工程各週期檢核相關表
水庫集水區保育治理工程生態檢核表 主表(1/2)

工程基本資料	工程名稱 (編號)	111 年度臺北水源特定區 1 號集水區 治理工程	設計單位	山立工程顧問有限公司
	工程期程	111.02.02-111.07.01(150)	監造廠商	山立工程顧問有限公司
	治理機關	經濟部水利署 臺北水源特定區管理局	營造廠商	捷暉營造有限公司
	基地位置	地點：新北市新店區、烏來區 集水區：_南勢溪_ 1. 新潭路三段 80 巷紅瓦屋 2. 小坑二路野溪 3. 新烏路一段 3K 4. 西羅岸路野溪上游 5. 西羅岸路野溪下游	工程預算/ 經費	638 萬
	工程緣由目的	無災害處預防災害		
	工程類型	<input type="checkbox"/> 自然復育、 <input checked="" type="checkbox"/> 坡地整治、 <input checked="" type="checkbox"/> 溪流整治、 <input type="checkbox"/> 清淤疏通、 <input type="checkbox"/> 結構物改善、 <input type="checkbox"/> 其他		
	工程內容	砌石護岸、固床工、基礎補強、石籠護岸、塊石堆疊、噴漿溝、自由梁護坡植生		
預期效益	<input type="checkbox"/> 保全對象(複選): <input type="checkbox"/> 民眾(<input type="checkbox"/> 社區 <input type="checkbox"/> 學校 <input checked="" type="checkbox"/> 部落 <input type="checkbox"/> ____) <input type="checkbox"/> 產業(<input type="checkbox"/> 農作物 <input checked="" type="checkbox"/> 果園 <input type="checkbox"/> ____) <input checked="" type="checkbox"/> 交通(<input type="checkbox"/> 橋梁 <input checked="" type="checkbox"/> 道路 <input type="checkbox"/> ____) <input type="checkbox"/> 工程設施 (<input type="checkbox"/> 水庫 <input type="checkbox"/> 攔砂壩 <input checked="" type="checkbox"/> 固床設施 <input checked="" type="checkbox"/> 護岸) <input

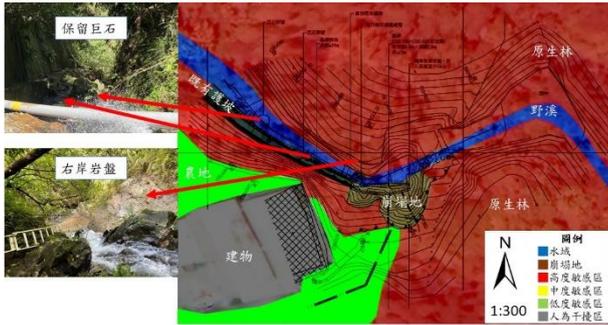
勘查日期	民國 111 年 3 月 9 日	填表日期	民國 111 年 3 月 9 日
紀錄人員	劉家瑞	勘查地點	新烏路一段 3K 處屋後野溪
人員	單位/職稱	參與勘查事項	
盧政偉	臺北水源特定區管理局保育課/工程 員	說明工程目的緣由、現況概述	
劉奕謹	捷暉營造有限公司/施工單位		
鄒鎧帆	山立工程顧問有限公司/監造單位		
劉家瑞	國立臺灣大學/生態檢核團隊		
現勘意見	處理情形回覆		
提出人員(單位/職稱) <u>劉家瑞/生態檢核團隊</u>	回覆人員(單位/職稱) _____		
<p>一、本案於 111 年 3 月 10 日進行施工會勘，因原定設計圖保全巨石現場判斷無法迴避，生態團隊現勘後同意重新提出生態友善建議，以供施工單位參考。</p>			
<div style="text-align: center;">  </div> <p>二、查過去會勘照片，紅圈處巨石非原有巨石，應為近期連日降雨所沖落之落石，非本案原定保全對象。</p>

繪製生態敏感區套疊施工設計圖如上，經本次會勘確認原定保留巨石位於現場施工必經路線上，難以迴避。

因過去會勘未能下切至既有護岸勘查，本次會勘發現後方既有護岸基腳已有土石掩埋(紅框處)，未見掏空情況，請設計團隊評估是否能縮小施作距離，以減輕生態影響並可迴避施工單位所提出之不可迴避巨石(綠框處)

五、針對本次會勘，以下提出第二次生態友善建議：

- 1.【縮小】確實點狀修補掏空處，不填埋深水區。修補處建議埋設門型水管數個(魚槽)，營造潭內躲避空間。
- 2.【迴避】工區深潭與巨石保全。
- 3.【減輕】護岸儘量後退貼齊崩塌基腳，勿縮限河道(壺狀深潭區)。
- 4.【迴避】順流右岸河岸、岩盤不可挖掘破壞。
- 5.如施工遇不可迴避之巨石，通知生態檢核團隊確認後，方得進行處理。

巨石處理方式建議以下列方式執行 1.生態友善程

<p>度高：移動巨石暫置於不影響施工處，待施工完成後回放原處；2.生態友善程度低：巨石無法移動情況，以破壞方式將巨石分為數小塊，用於工程回填處。</p>	
--	--
